(仮称) 出水ウィンドファーム事業  
環境影響評価準備書

補足説明資料

令和6年11月

日本風力サービス株式会社

図 5 大気環境（騒音、低周波音及び振動）の調査位置（風況観測塔の位置追加）

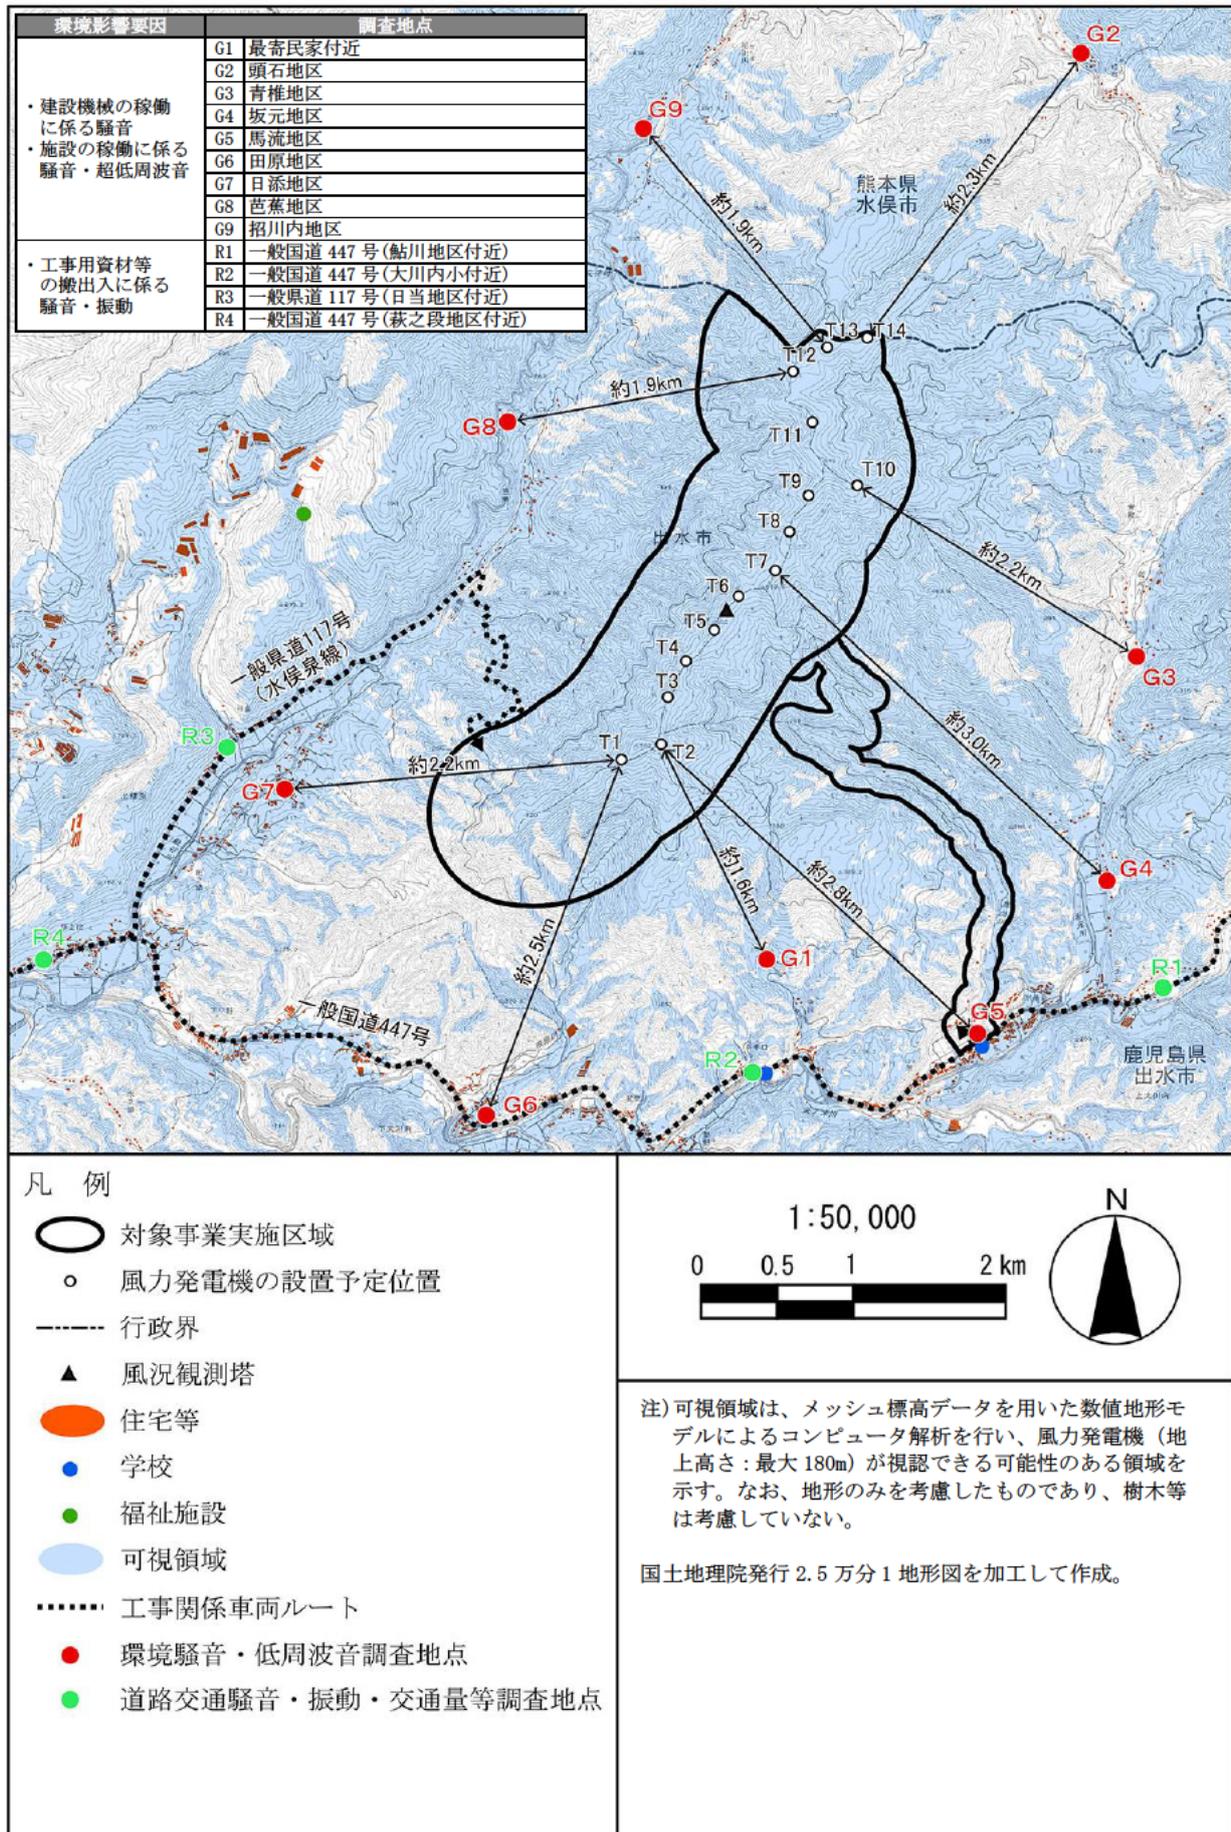
503 ページに記載のある風況観測塔の位置はどこでしょうか。

ご指摘を踏まえ、風況観測塔の位置について、図 5 に示します。
